改善箇所説明図

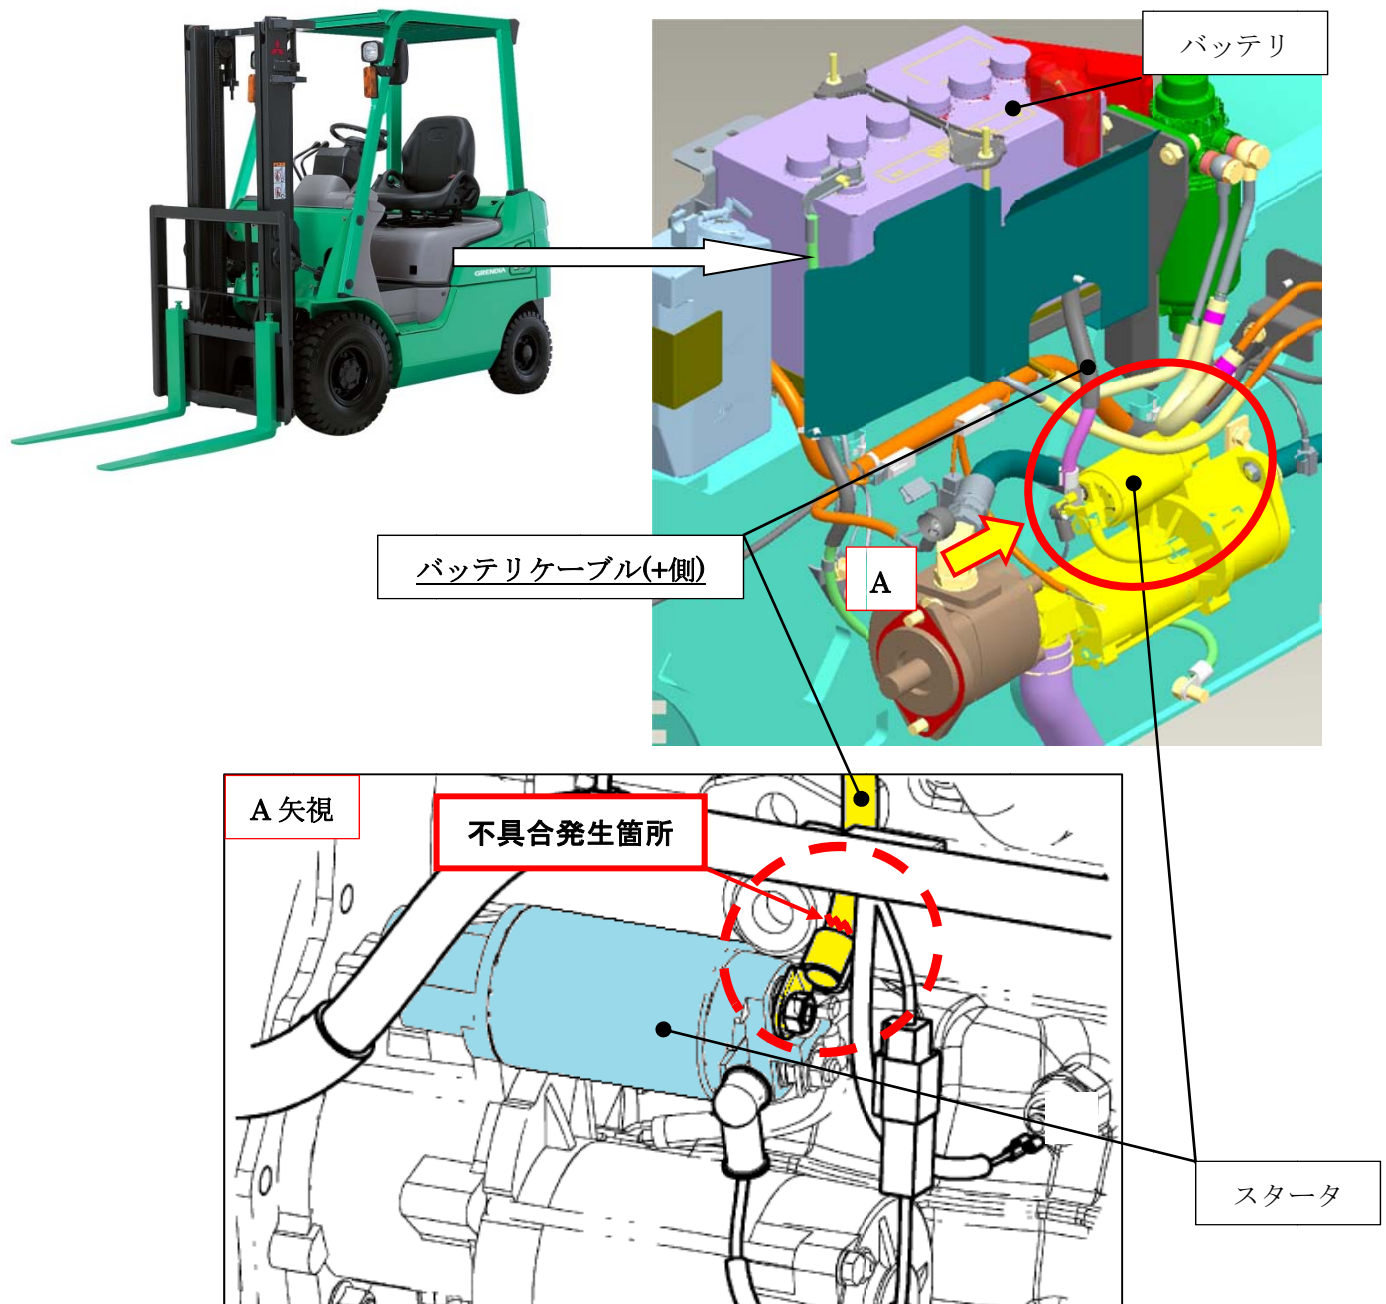
電気配線において、バッテリーとスタータ間のケーブルの長さが短いため、エンジンの振動により、スタータ側のケーブル端子部に過大な負荷がかかっているものがある。そのため、そのままの状態で使用を続けると、当該ケーブルが端子部近傍で破断して再始動出来なくなるおそれがある。

全車両、バッテリーケーブルを対策品に交換する。

識別：改善実施済車には、バッテリーケーブル上部に白色のペイントを塗布する。
